**Objet :** Réponse à l'avis du CNPN relatif au dossier de demande de dérogation espèces protégées concernant le projet Callisto sur le site Diamant

## REPONSE DU CNES A L'AVIS DU CNPN

Le présent document a pour objectif de répondre aux observations et demandes formulées par le CNPN dans le cadre de son avis référencé 2023-03-18-00413 concernant la demande dérogation d'espèces protégées relative au projet Callisto sur le site Diamant.

Figure 41 : Plan des nichoirs à Chouette effraie

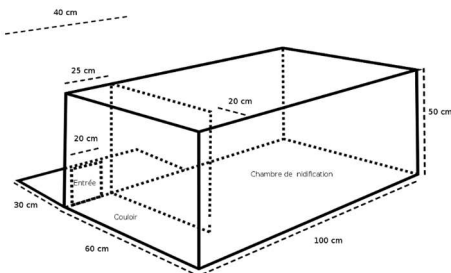
« MRE01 : la pose de nichoirs n'est pas qualifiée comme une mesure de réduction. Elle est donc à reclasser en mesure d'accompagnement. Il n'est pas noté le nombre de nichoirs ni leurs emplacements envisagés. »

La première mesure de réduction M.RE.01 figure dans le dossier de demande de dérogation à l'interdiction de destruction d'espèce protégée où elle n'est pas décrite en détail. En revanche, l'annexe 5 du VNEI décrit précisément les modalités de réalisation du carbet devant accueillir les nichoirs, leur nombre et leur disposition :

Le nichoir se présente comme une boîte de dimension 100 cm x 60 cm x 50 cm. Une ouverture de 20 cm x 20 cm sera aménagée à l'une des extrémités des faces les plus longues de la boîte et prolongée vers l'extérieur d'une plateforme permettant l'atterrissage des chouettes (30 cm x 40 cm). L'intérieur comportera une cloison aménageant un couloir menant à la chambre de ponte dont l'accès se fait à l'opposé de l'ouverture vers l'extérieur ; de cette manière, la chambre de ponte présentera une pénombre favorable. Le matériau préconisé pour cette construction est le bois brut. Idéalement, on garnira le fond de la chambre de ponte d'une couche de sciure ou de copeaux de bois sur une épaisseur de 3 ou 4 centimètres.

Six nichoirs seront installés dans l'abri de nidification. Ils seront fixés au plus haut point des façades, de manière à orienter les entrées vers l'intérieur de l'abris. »
